Linha: Aquecedores de água instantâneo a gás

Tema: Troca de vedação KO 26EX

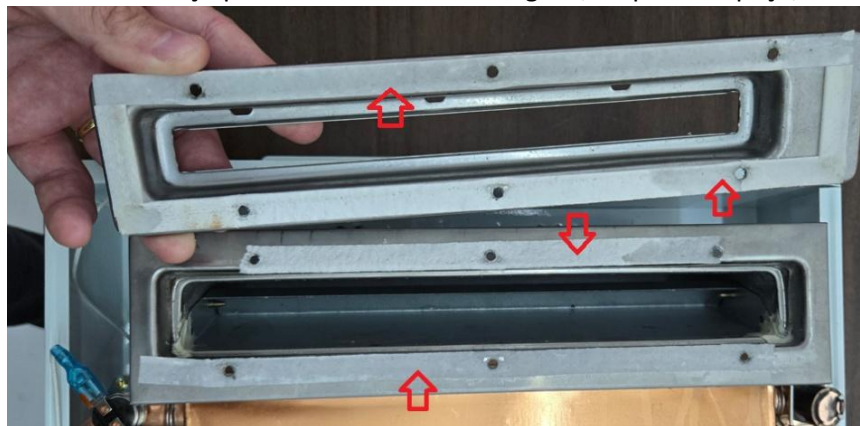
- 1- Abra a tampa do aquecedor e localize a saída de exaustão;

- 2- Retire a borracha de vedação, localize os 6 parafusos e solte-os;

- 3- Utilize um estilete e escova de aço para retirar o vedante original, limpando a peça;

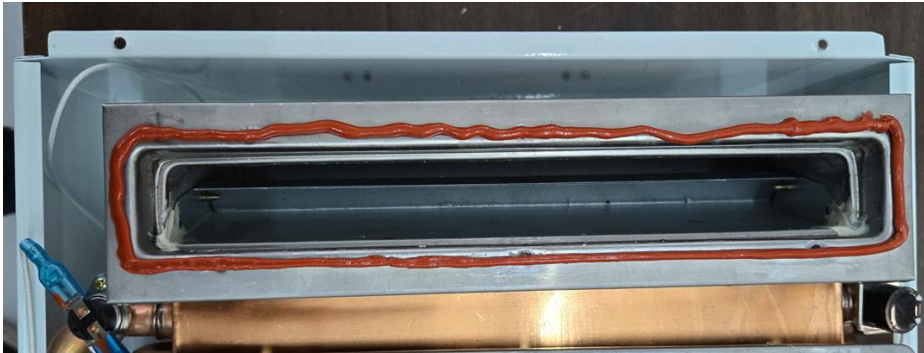
- 4- Passe silicone de alta temperatura conforme indicado na imagem;

- 5- Instale novamente as peças e fixe os parafusos;

Ao finalizar o procedimento espere a cura prévia do silicone antes de realizar o uso do aquecedor.
